Modulo per la presentazione delle osservazioni per i piani/programmi/progetti sottoposti a procedimenti di valutazione ambientale di competenza statale

Presentazione di osservazioni relative alla procedura di:

Valutazione di Impatto Ambientale (VIA) – art.24 co. 3 D. Lgs. 152/2006 e s.m.i.

Codice procedura// ID 10772 Nuovo parco eolico denominato "Energia Monte Petralta" della potenza nominale complessiva di 30 MW e relative opere connesse, tra cui un nuovo elettrodotto aereo AT 132 kV, di lunghezza superiore ai 10 km, da realizzare nei comuni di Sestino (AR), Badia Tedalda (AR), Carpegna (PU), Borgo Pace (PU) e Mercatello sul Metauro (PU).

Figura 1 – Mappa degli impianti in progetto

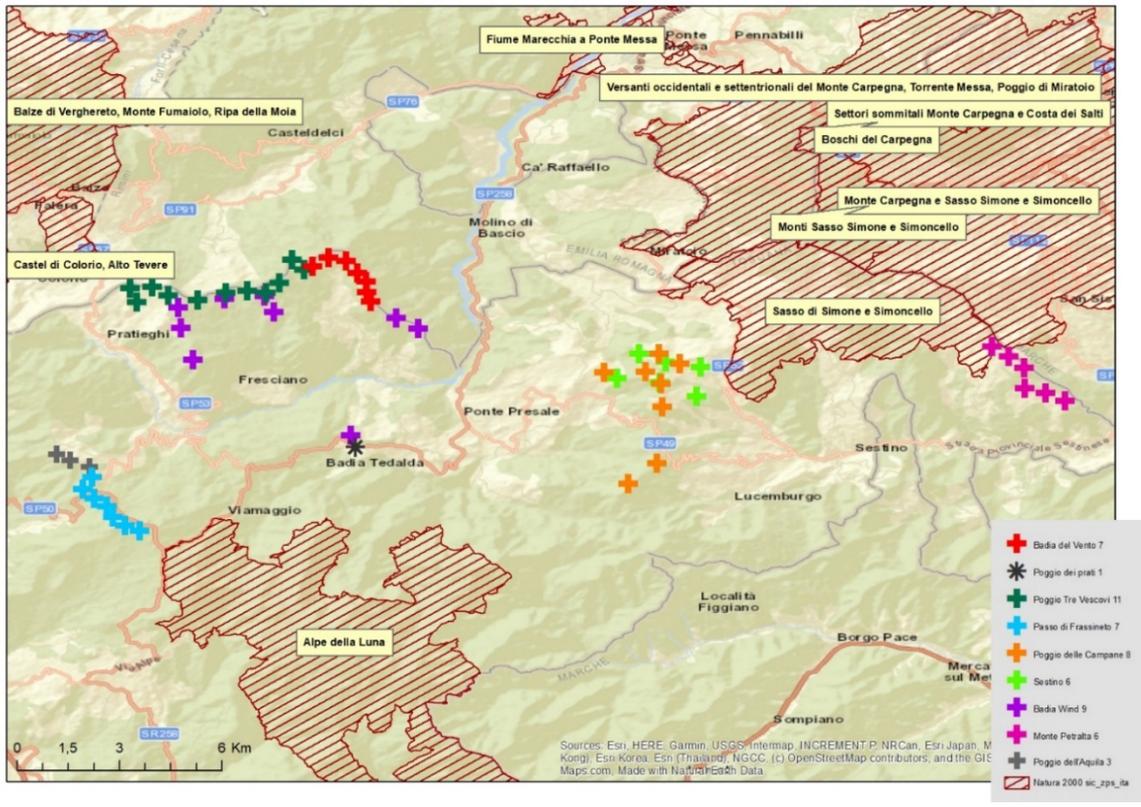
Un ulteriore aspetto da rilevare è che questo impianto va a sommarsi a diversi altri progetti di eolico industriale che insistono nell’area dell’alta Valtiberina, della Valmarecchia, e della Valle del Foglia, tutti con un impatto irreversibile nel territorio date le enormi dimensioni. Alle 6 pale di oltre 200 metri del progetto in oggetto si devono sommare (Fig.1):

- le 7 pale di 180 m dell’impianto “Badia del Vento” proposto dalla società FERA S.r.l. (iter autorizzativo in corso presso la Regione Toscana);
- le 7 pale da 180 m dell’impianto “Passo di Frassineto” presentato dalla stessa società (iter autorizzativo in corso presso la Regione Toscana);
- le 2 pale proposte da Società Orchidea Preziosi S.p.A. e Bigiarini Silvio presso il Poggio dell’Aquila;
- 1 pala proposta da ENIT S.a.s. presso il Poggio dell’Aquila;
- le 11 pale da 180 m dell’impianto “Poggio Tre Vescovi” proposto dalla società BADIA TEDALDA EOLICO s.r.l.;
- le 9 pale del progetto “Badia Wind” della società SCS 09 s.r.l. presso Badia Tedalda;
- le 6 pale eoliche del progetto “Sestino” della società RWE Renewables Italia S.r.l.
- le 8 pale del progetto “Poggio delle Campane” della società Fri-el S.p.a.

Solo alcuni di questi progetti sono stati presi in considerazione dalla società proponente nei suoi documenti (cfr. ELAB.52), mentre dovrebbero esserlo tutti, dato che l'effetto cumulato di questi rischia di trasformare in maniera irreversibile una zona rurale, con il potenziale di attrarre nuovi abitanti e nuove attività economiche di conseguenza, in linea con il trend di trasferimento dalla città alla collina e alla montagna, avviato negli scorsi anni a livello italiano, in aggiunta a quanto già detto sopra riguardo agli aspetti economici.

Gli aerogeneratori previsti da tutti questi progetti andrebbero a determinare un muro di sbarramento di oltre 60 pale eoliche di grande taglia. L'impatto ricadrebbe sulla Toscana, le Marche e l'Emilia-Romagna, in territori ricchi di aree naturali protette, nuclei storici e beni culturali tutelati.
